ACLARACIÓN No. 2

LP No. 01-2018-SEAPI-UNAH

“DESMONTAJE DE PARASOLES E INSTALACIÓN DE LOUVERS EN FACHADAS EN EL BLOQUE MÉDICO QUIRÚRGICO (BMQ) DEL HOSPITAL ESCUELA UNIVERSITARIO”

Fotografía No. 1

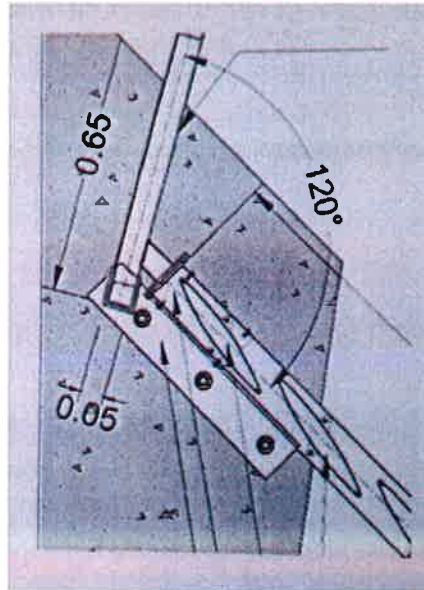
Confirmar el ancho de la columna de concreto de fachada que sostiene los parasoles, para efecto de dimensionar la longitud de los pernos de instalación de las placas sujetadoras de los Joists (en planos muestran 0.15 m, en fotografías y visita de campo aparenta ser más ancha).

R. Se confirma que la dimensión es de 15 centímetros en el ancho de las columnas de concreto en fachadas del Bloque Médico Quirúrgico BMQ. Ver fotografía No. 1.
